**INFORME DE VISITA DE CONTROL
N° 028-2023-OCI/0327-SVC**

**ESTADO SITUACIONAL DE LA OBRA:
“SALDO DE OBRA MEJORAMIENTO INTEGRAL DEL
SISTEMA DE AGUA POTABLE Y SANEAMIENTO
COMPLEMENTARIO PARA LAS LOCALIDADES DE
COROSHA, BEIRUT, ANEXOS VISTA ALEGRE, LA BANDA Y
LEJÍA, DISTRITO DE COROSHA - BONGARA - AMAZONAS”**

**PERÍODO DE EVALUACIÓN:
DEL 23 AL 28 DE AGOSTO DE 2023**

Fotografía n.º 16

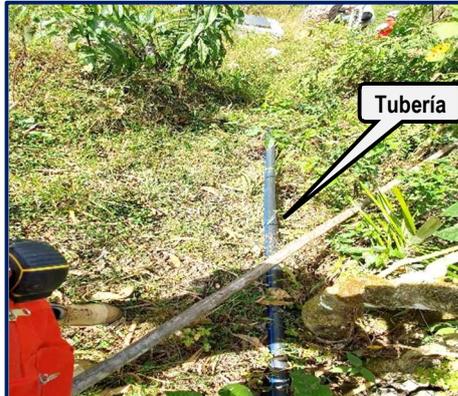
Se aprecia que con la ejecución del Saldo de Obra se colocó la escalera metálica lejos de la tapa de inspección o acceso al interior del reservorio, y considerando que la superficie de la losa de techo del reservorio es parabólica convexa, es decir no es plana, esta situación se constituye como un potencial peligro de accidentes como posibles caídas del personal que realiza labores de limpieza y mantenimiento, evidenciando una deficiencia constructiva producto de la ejecución del Saldo de Obra, pues la escalera debió de instalarse cerca de la tapa de inspección para garantizar la accesibilidad hacia la tapa de inspección y seguridad del personal que la emplee, ya que el reservorio no cuenta con instalaciones de protección ante caídas como barandillas o superficies de apoyo para acceder a la tapa de inspección.

También se aprecia que no se instalaron los pernos de anclaje de la escalera metálica hacia el muro del reservorio, por lo cual dicha escalera se tambalea cuando se sube a la parte superior del reservorio.

Vista del reservorio y caseta de válvulas, se aprecia también la ubicación de la tapa de inspección.

Fotografía n.º 18

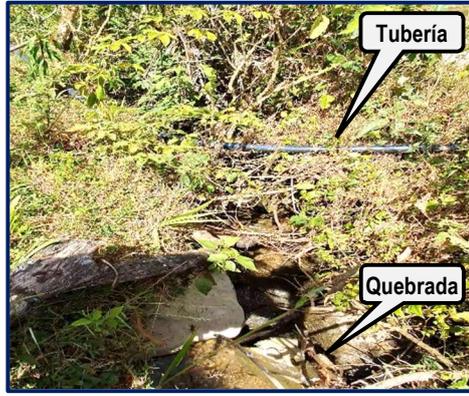
En las coordenadas UTM WGS84 18M N: 9354005, E: 188946, se aprecia tubería de HDPE (Polietileno de alta densidad) de la red de aducción, que se encuentra colgada sobre una quebrada, sin la protección debida.

De la misma forma dicha tubería se encuentra tendida sobre el terreno natural sin haber sido enterrada o recubierta, dejándola expuesta a posibles daños.

Tubería HDPE colgada sobre una quebrada sin protección debida. Coordenadas UTM WGS84 18M N: 9354005, E: 188946

Imagen n.º 4
PLANO “UNIDAD BÁSICA DE SANEAMIENTO (UBS) - LAMINA UBS 02 de 04”

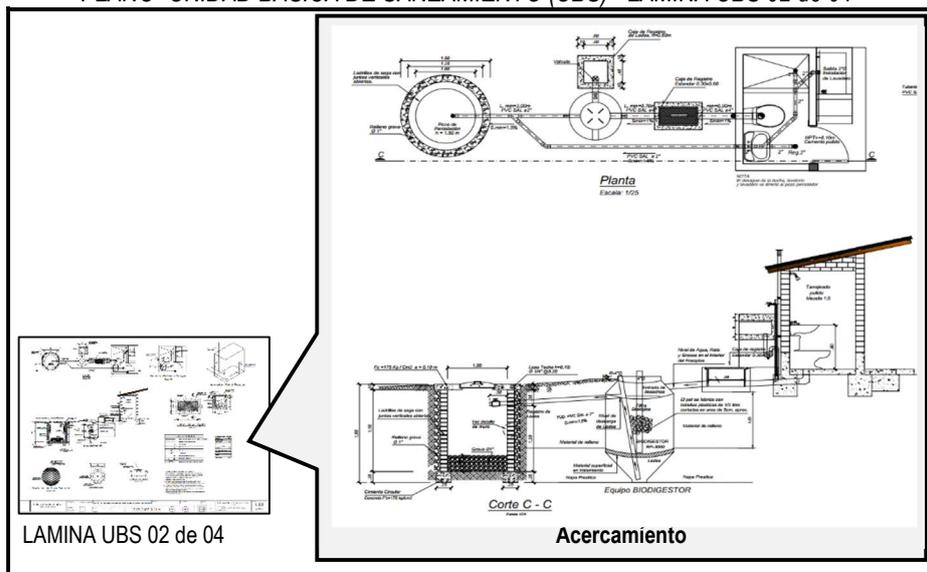
Al respecto en el detalle de "Corte C-C" del plano "UNIDAD BÁSICA DE SANEAMIENTO (UBS)-LAMINA UBS 02 de 04" correspondiente al expediente técnico del Saldo de Obra publicado del Sistema Electrónico de Contrataciones del Estado (SEASE) estipula que debe de instalarse un sifón con trampa para formar el sello hidráulico, como también en el mismo plano en la sección de especificaciones generales de desagüe señala que todas las tuberías y accesorios de desagüe y ventilación será de PVC-CLASE 5. Por lo cual se aprecia que se instaló un sifón de características inferiores en cuanto a calidad y funcionalidad.

Detalle del Corte C-C" del plano "UNIDAD BÁSICA DE SANEAMIENTO (UBS)-LAMINA UBS 02 de 04", en donde se aprecia el sifón con trampa para formar un sello hidráulico.
